RUBELE, L.GE B.

0710

Descrizione prestazionale dell'intervento

Foto del rilievo

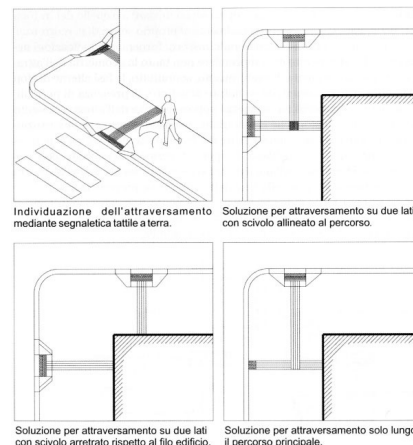
Criticità

Inadeguatezza di segnalazione tattile per non vedenti

Intercettazione dell'attraversamento pedonale attraverso la **collocazione di adeguata segnaletica tattile sul marciapiede**.
Se non vi è semaforo, sarà sufficiente sbarrare il marciapiede, all'altezza del centro della zona zebra, con il Codice di DIREZIONE RETTILINEA che terminerà 40 cm prima del confine fra scivolo e zona carrabile con il Codice di PERICOLO VALICABILE che deve coprire tutta la luce dello scivolo.

Materiale suggerito: **Tipo LogesVetEvolution**
